SERVICE BULLETIN

SONDERKONTROLLE ZUR TBO-ERHÖHUNG FÜR ROTAX® MOTOR TYPE 912 A (SERIE) SB-912-005 R3

BILD 1
Schnorrscheibe

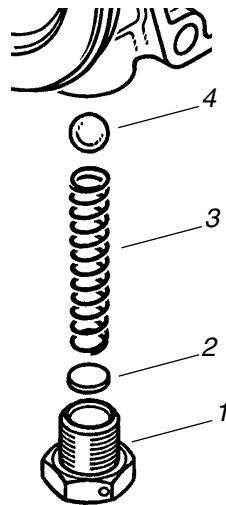
Siehe dazu Bild 1.

Ist die Sk-Mutter noch mit einem Federring gesichert, ist dieser durch eine Schnorrscheibe (1), gemäß entsprechendem Wartungshandbuch (Heavy Maintenance), letztgültige Ausgabe zu ersetzen.

BILD 2
Verbesserung des Druckregelverhaltens

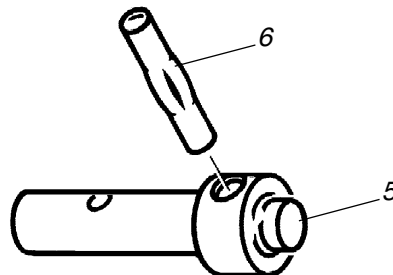
Siehe dazu Bild 2 und 3.

Ab Motor S/N 4,005.186 wurde, zur Verbesserung des Druckregelverhaltens die Länge der Druckfeder (3) von 46 mm auf 39,5 mm verkürzt. Die Federkonstante wurde durch Änderung der Drahtstärke von 0,8 auf 0,9 mm erhöht. Die Kugel (4) für das Überdruckventil wurde zur besseren Öldruckregelung von 8 mm auf 8,5 mm vergrößert. Falls vorhanden die Einstellscheibe (2) entfernen. Wird jedoch der vorgeschriebene Öldruck nicht erreicht, kann damit der Öldruck eingestellt werden.

BILD 3
Ölpumpenwelle

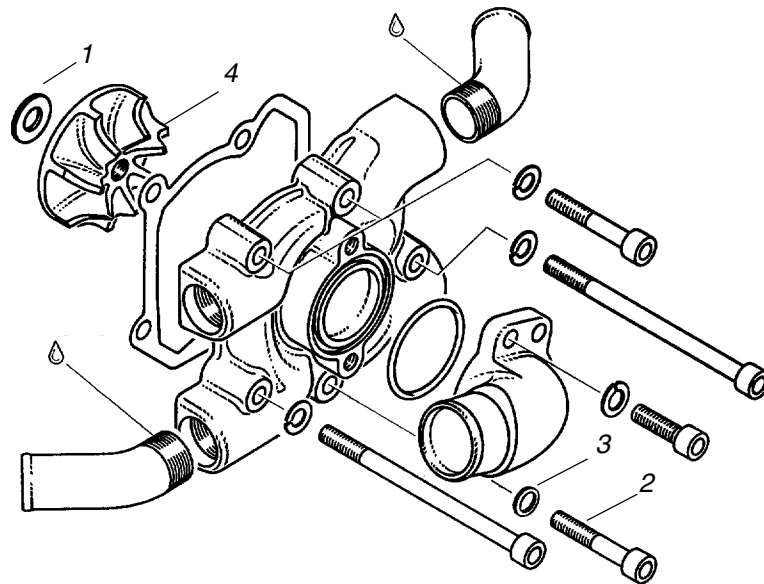
- ◆ HINWEIS: Ab Motor S/N 3,792.944 wurden das Ölpumpengehäuse und der Ölpumpendeckel auf Druckguss umgestellt. Bei dieser Gelegenheit wurde die Pumpenleistung durch Verbreitern der Saugdrehkolben mit Rotor von 13 mm auf 16 mm geändert. Entsprechend wurde auch das Ölpumpengehäuse, die Pumpenwelle und die O-Ringe angepasst.
Ab Motor S/N 4,076.068 erfolgt die Mitnahme der Ölpumpenwelle (6) durch einen 5 mm Kerbstift (5) anstelle der geschlitzten Spannhülse.

Wenn Teile erneuert werden, ist auf die Ölpumpe mit den 16 mm breiten Rotoren umzurüsten.

BILD 4
Wasserpumpe

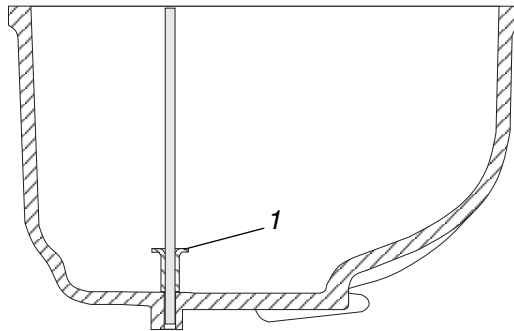
Siehe dazu Bild 4.

Ein Betrieb des Motors ohne Frostschutzmittel ist wegen vermehrter Korrosionsbildung nicht zulässig.

Ab Motor S/N 4,076.122 wurde deshalb das Material der Pumpenwelle geändert. Wegen galvanischer Reaktion, hervorgerufen durch Verwendung verschiedener Materialien wurde ab Motor S/N 4,076.178 die Scheibe (1) und die Zyl. Schraube (2) durch Teile in rostfreier Ausführung ersetzt.

Ausbau, Kontrolle und Einbau gemäß entsprechendem Wartungshandbuch (Heavy Maintenance), letztgültige Ausgabe durchführen.

BILD 5
Kontrolle der Schwimmergehäuse

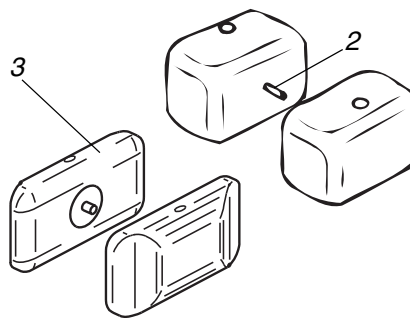
Siehe dazu Bild 5 und 6.

Schwimmerkammer abnehmen und beide Schwimmer herausheben. Sind am Boden der Schwimmerkammer noch keine Abstandshalter (1) T.Nr. 861920, für die beiden Schwimmer vorhanden, so sind diese nachzurüsten. Dadurch wird eventuelles Steckenbleiben des Schwimmers in der Schwimmerkammer verhindert.
